パブリックコメントで頂いたご意見

大戸川ダム建設事業の検証に係る検討に関する意見募集について

図 1 淀川水系河川整備計画の想定

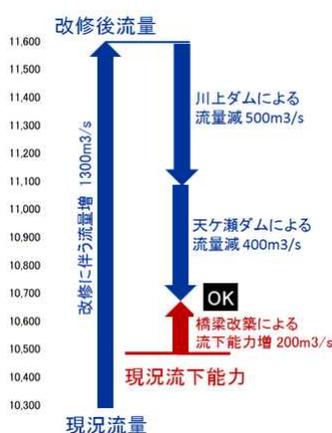
- ・現況での計画規模洪水の枚方流量は 10,300m³/s なので、安全に流れる。
- ・支川を戦後最大洪水対応の整備をすると、枚方流量は 11600m³/s と 1300m³/s 増えるので、流下能力が 1100m³/s 不足する。
- ・川上ダムができると枚方流量を 500m³/s 減らせるが、なお 600m³/s 不足する。
- ・天ヶ瀬ダム再開発後の 2 次調節により枚方流量を 400m³/s 減らせるが、なお 200m³/s 不足する。
- ・阪神西大阪線橋梁を架け替えれば、淀川本川の流下能力を 200m³/s 増やせるので、計画規模洪水を安全に流せるようになる。

この説明を図で示したのが図 1 である。

枚方流量と流下能力は一致し、見事に辻褄が合っている。だが、流下能力や流量の評価に間違いはないだろうか。上記想定の間々について調べてみよう。

図2 淀川本川の流下能力(淀川水系流域委員会第59回委員会審議資料2より)

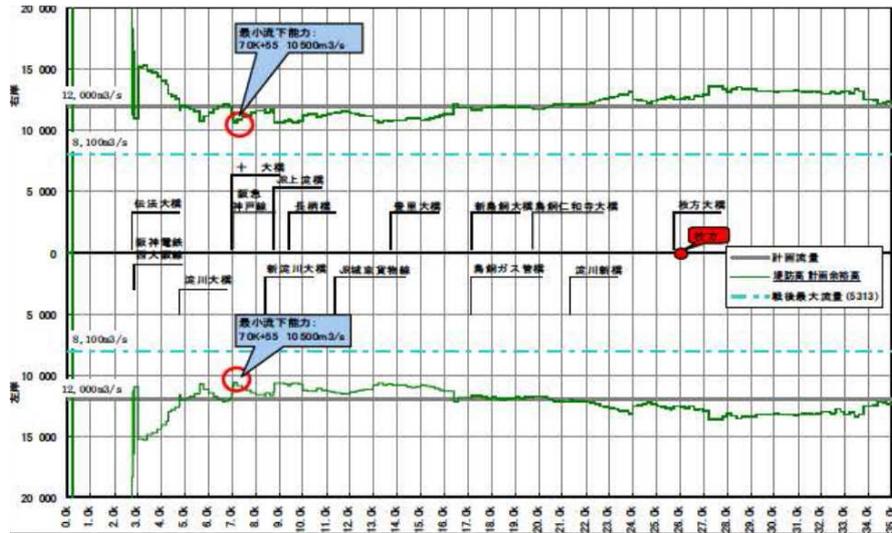
図 2 は、淀川水系流域委員会第 59 回委員会審議資料 2 に示された流下能力であるが、7.0K+55 での最小値 10500m³/s を淀川本川の流下能力としている。

ここで問題なのは、流下能力の算定に用いた水位流量曲線がいつの時点の粗度係数を用いた不等流計算によるものかである。最新値を用いていなければ、流下能力を過小評価している可能性がある。

もちろん、実際問題として、流下能力の評価値にそれほど高精度を求めるのは現実的ではないが、10500m³/s という流下能力はそれほど確たるものではないことを指摘しておきたい。

図3 現況河道での計画規模洪水パターンごとの枚方流量
(淀川水系流域委員会第61回委員会審議資料1-2-3より)

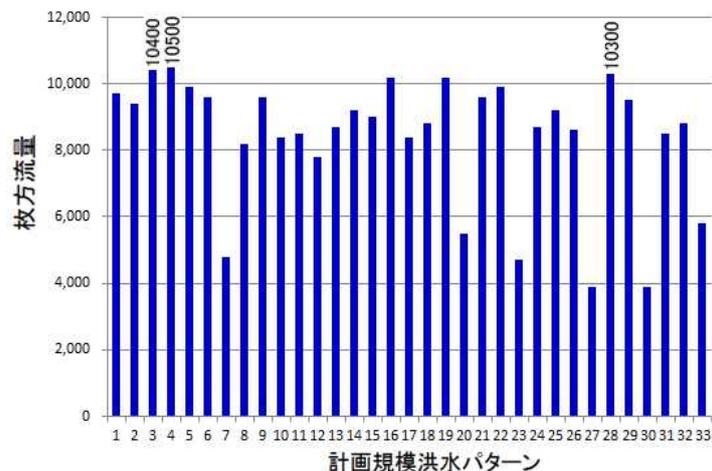
なお、同61回委員会審議資料3-1に示された数値データによると、図3に示すように、計画規模洪水33パターンのうちパターン3(昭和34年台風15号型1.45倍)では10400m³/s、パターン4(昭和36年10月豪雨型1.35倍)では10500m³/sとなっており、パターン28(昭和47年台風20号型1.53倍)の10300m³/sは最大値ではない。

パターン4の最大値の10500m³/sを採用しても、流下能力と同じであるため、以後の議論には影響しないが、なぜパターン28の10300m³/sを採用したのだろうか。

図 4 整備河道での計画規模洪水パターンごとの枚方流量
(淀川水系流域委員会第 61 回委員会審議資料 1-2-3 より)

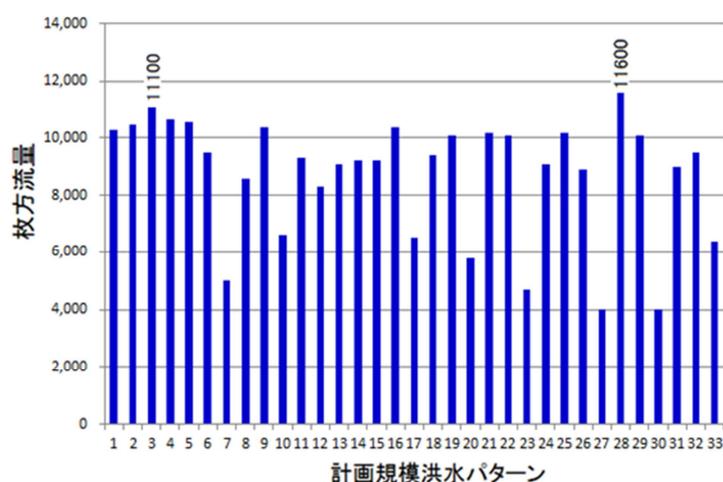
同じく淀川水系流域委員会第 59 回委員会審議資料 2 によると、天ヶ瀬ダム再開発が「あり」で川上ダムと大戸川ダムが「なし」の場合、戦後最大洪水に対応した整備河道に計画規模洪水があった場合の枚方流量は 11600m³/s になるとされている。同 61 回委員会審議資料 3-1 の数値データを示した図 4 より、パターン 28 の最大値を採用していることがわかる。

ここでも問題なのは、計画規模洪水があれば、戦後最大洪水に対応した整備の支川では氾濫が発生することになるが、その氾濫量をどのようにして評価したかである。評価の仕方によって枚方流量は変わってくる。

例えば、図4に示した計画規模洪水に対する枚方流量で、1位であるパターン28の $11600\text{m}^3/\text{s}$ を対象外とし、2位のパターン3を採用すれば、支川に戦後最大洪水対応をした場合の枚方流量は $11100\text{m}^3/\text{s}$ となる。この場合、川上ダムによる流量低減を $500\text{m}^3/\text{s}$ 以下だとすると、天ヶ瀬ダム2次調節による $400\text{m}^3/\text{s}$ 減と合わせると、枚方流量を流下能力の $10500\text{m}^3/\text{s}$ 以下にすることができ、辻褄を合わせられる。

図6 計画規模洪水に対する川上ダムの効果(岩倉地点)
(淀川水系流域委員会第71回委員会審議資料2-5より)

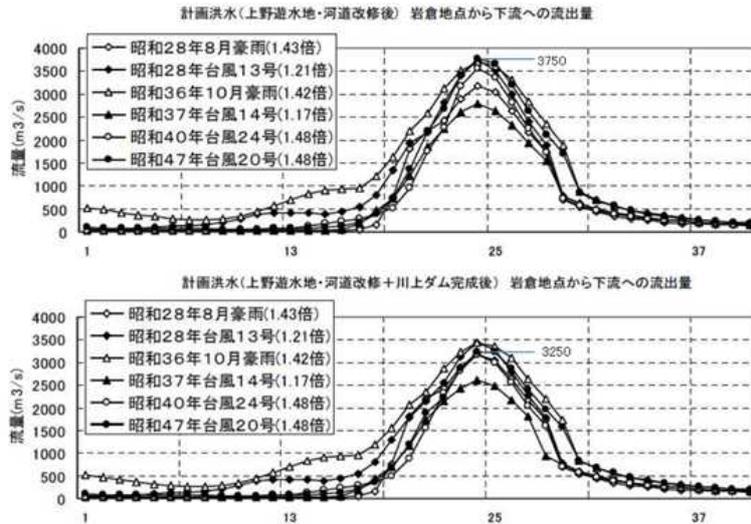
淀川水系流域委員会第 71 回委員会審議資料 2-5 によると、図 6 に示すように、計画規模洪水(昭和 47 年台風 20 号型 1.48 倍)に対し川上ダムによる岩倉地点でのピーク流量の低減は 500m³/s となっている。これが正しいとすると、岩倉・枚方間には 68.5km の距離があり、同じ低減量が枚方でも見込めるとは到底考えられない。

したがって、川上ダムの淀川本川への流量減を 500m³/s とするのは明らかに過大評価である。

図7 天ヶ瀬ダム2次調節の計画規模洪水への効果

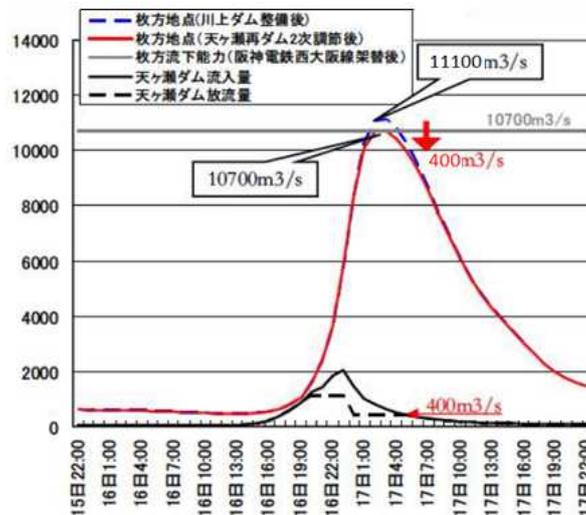
同じく審議資料2によると、図7に示すように、計画規模洪水(昭和47年台風20号型1.53倍(羽東師1/150))に対して、天ヶ瀬ダムの2次調節により枚方流量は400m³/s減るとされている。ただし、図中の数値は第2回検討の場・幹事会参考資料3に示された数値に合わせて一部修正している。

天ヶ瀬ダムの2次調節は、ピークカットではなく、連続的に流量を減らすため、計算さえ正しければ、枚方流量の低減量も正しいといえる。

ただし、戦後最大洪水対応をした支川に計画規模洪水があった場合に発生する氾濫量に未知の要素が含まれていることは変わらない。

図8 橋脚によるせき上げ（模式図）

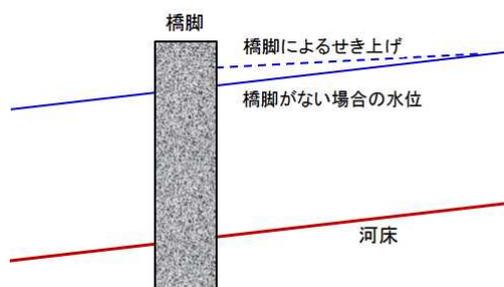
橋脚により水位が局部的にせき上げられ、その対策として橋梁周辺の川幅を局部的に大きくすることはよく行われている。橋脚を撤去すればこの局部的なせき上げはなくなるが、その影響は局部的な範囲にとどまり、淀川本川全体の流下能力を大きくするものではない。淀川下流での最大の障害物である淀川大堰を撤去しても枚方の水位は変わらない。

整備計画で阪神西大阪線橋梁を架け替えることにより淀川の流下能力が $200\text{m}^3/\text{s}$ 大きくなるとしているのは明らかに誤りである。

図9 天ヶ瀬ダムの放流操作(社整審・河川分科会第70回基本方針検討小委参考資料2より)

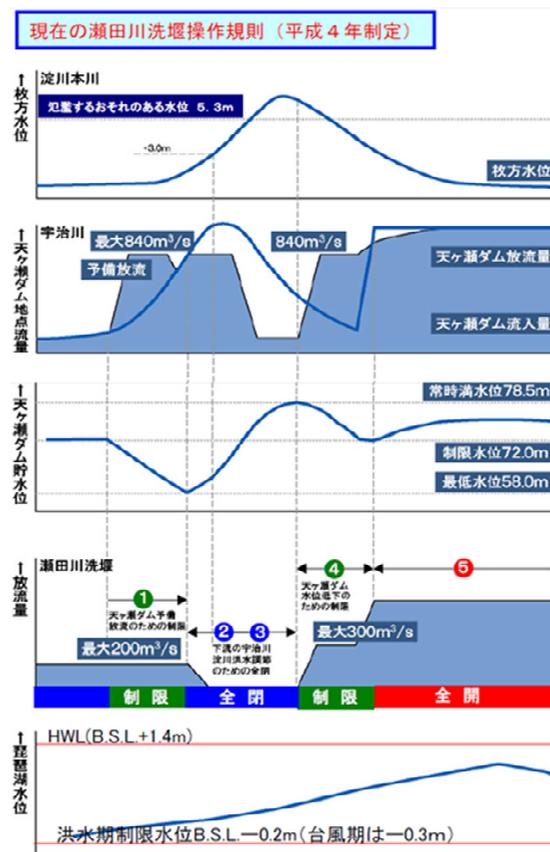
天ヶ瀬ダムは、瀬田川洗堰と連携して、宇治川の洪水を調節するとともに、2次調節により淀川の洪水のピーク流量を低減するため、図9のような操作が行われる。すなわち、現在の操作規則では、計画高水流量 1360m³/s の流入量に対して放流量を 840m³/s に調節するとともに、淀川枚方地点のピーク時には放流量を 160m³/s に調節(2次調節)するとしている。また洪水調節容量が不足する場合は 840m³/s を限度とした予備放流を行うとしている。

なお、天ヶ瀬ダム再開発後は、計画高水流量 2080m³/s とし、これを 1140m³/s に調節するように改められている。

図10 天ヶ瀬ダムの放流操作(再開発後) 近畿地整事業評価監視委形成 23 年度第 1 回資料より

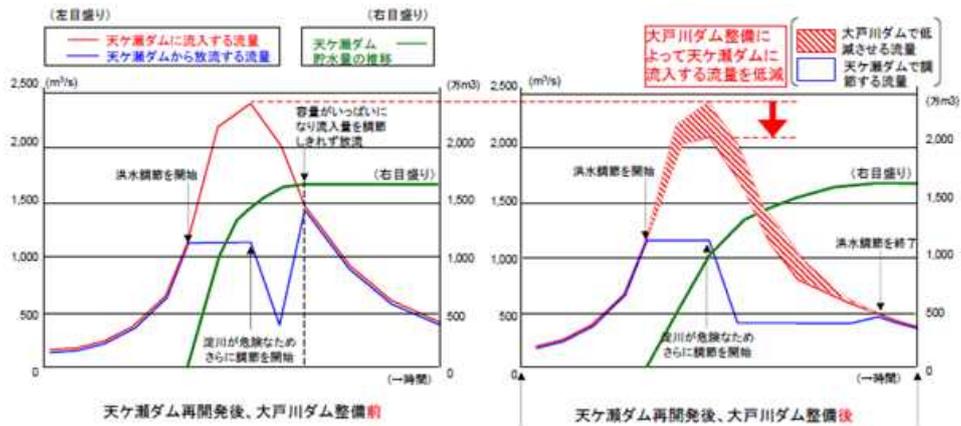
天ヶ瀬ダム再開発によりダム放流能力および宇治川流下能力の増大が図られたが、図10に示すように、大戸川ダムがない場合には洪水調節容量が不足し、2次調節が行えないとしている。

しかし、京都府の技術検討会の検討結果(京都府建設交通部：淀川水系河川整備計画案に対する京都府域への効果等に関する技術的評価(中間報告)、平成20年9月22日)によれば、「枚方が危険となる2パターンでの天ヶ瀬ダムへの流入量は小さく、大戸川ダムがなくても所定の2次調節を行うことができ、天ヶ瀬ダムがパンクする1パターンでは、枚方流量が小さく、所定以下の2次調節で対応できるため、大戸川ダムがなくてもよい」とされており、予備放流および2次調節の開始時期および放流量をより適切にすれば、宇治川、淀川の洪水調節には大戸川ダムは不要である。

図一 河川水位縦断面図(淀川本川)

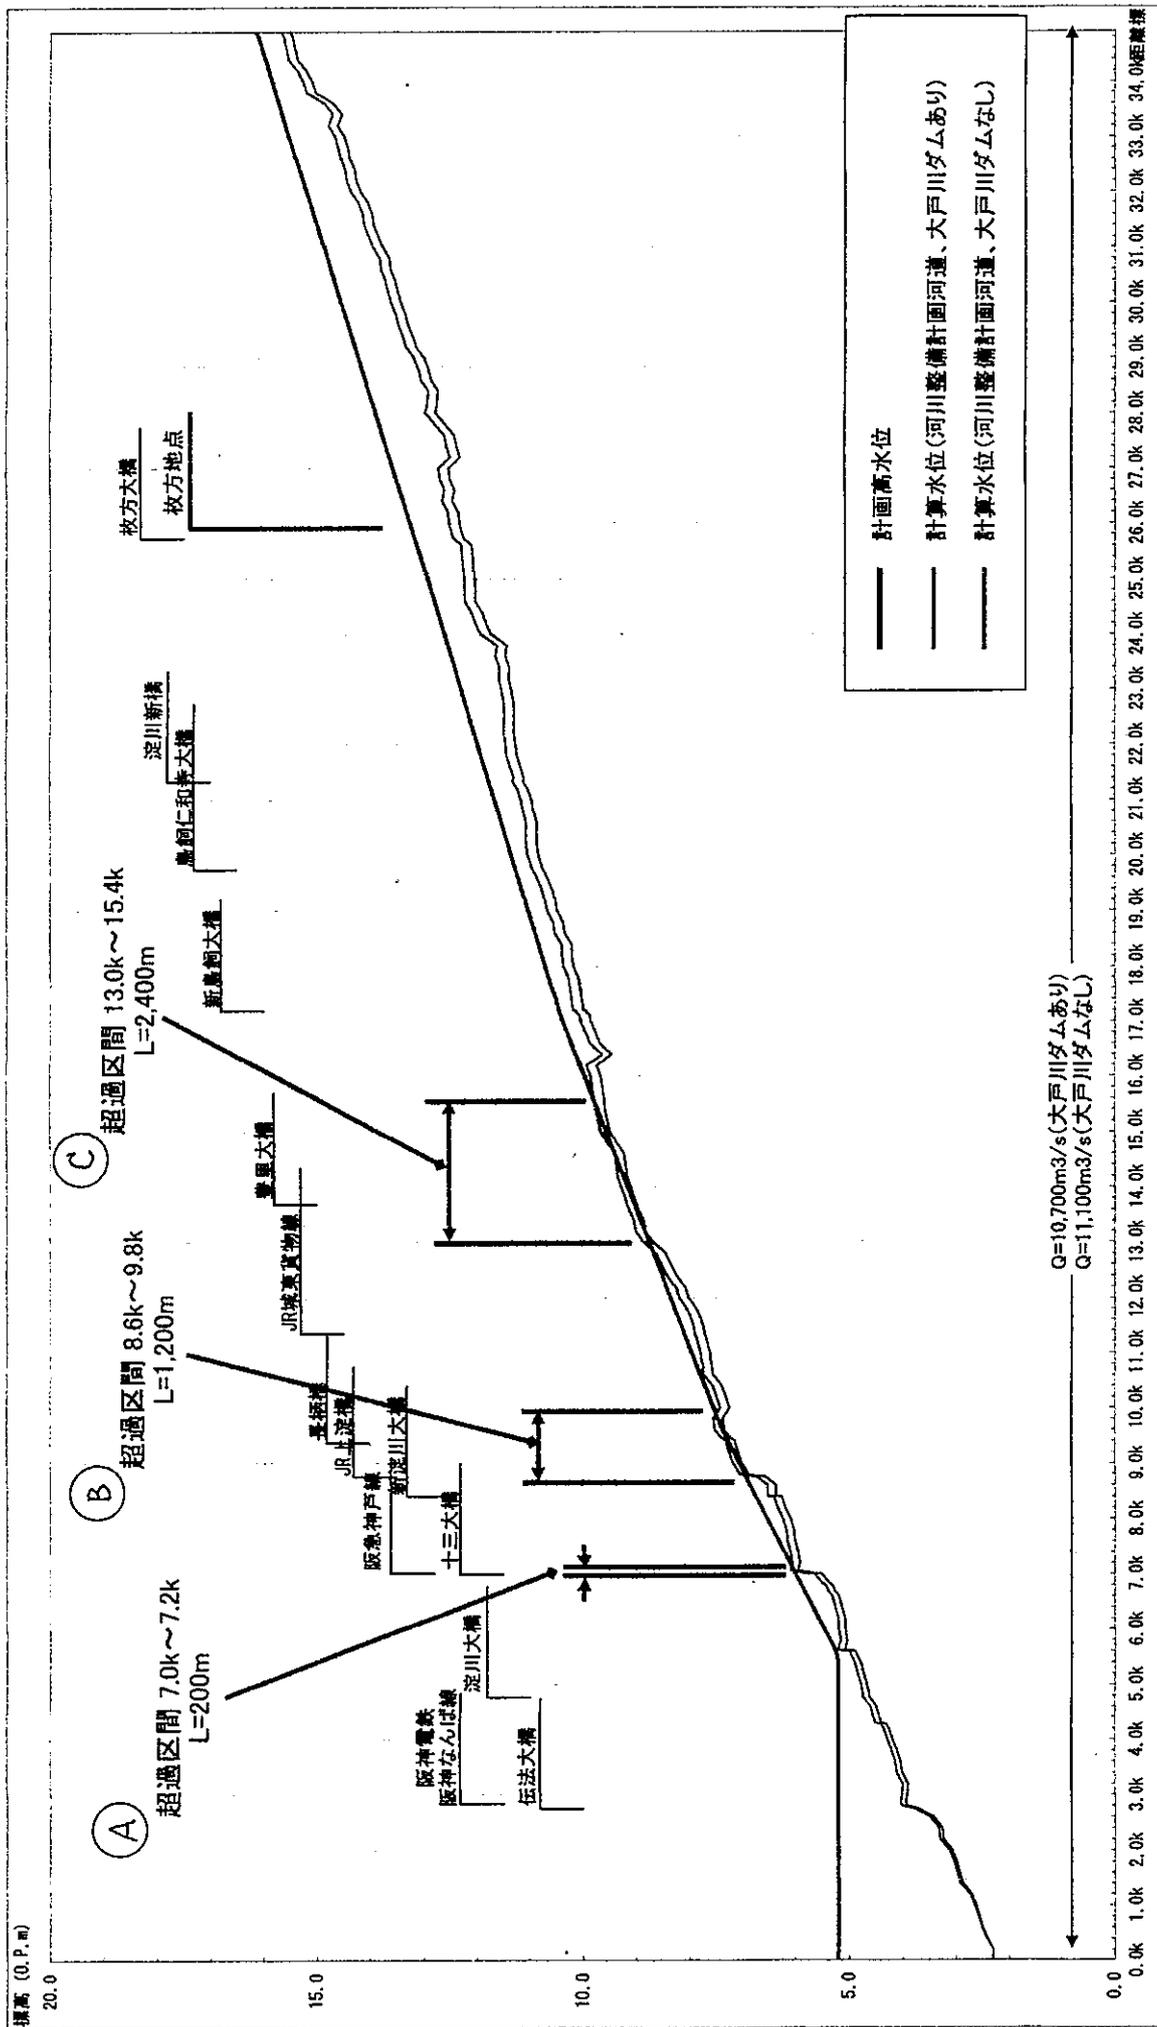
高山・青蓮寺・比奈知・日吉ダムにおける治水転用可能な利水容量合計は1890万m³もあり、大戸川ダムの洪水調節容量2190万m³にほぼ匹敵しますから、淀川に対する治水効果はかなりのものがある筈です。この場合の淀川本川の「水位縦断図」を示し、水位が計画高水位を超える「超過区間」がどこなのか、その超過高さは何センチなのかを明示して下さい。

※近畿地整作成の添付（資料1）では、「大戸川ダムなし」の場合に（A）（B）（C）の3つの超過区間が示されていますが、「利水容量買い上げ」を行った場合は、恐らく（A）は消滅し、（B）（C）も消滅するか、その区間が大幅に縮小される筈です。
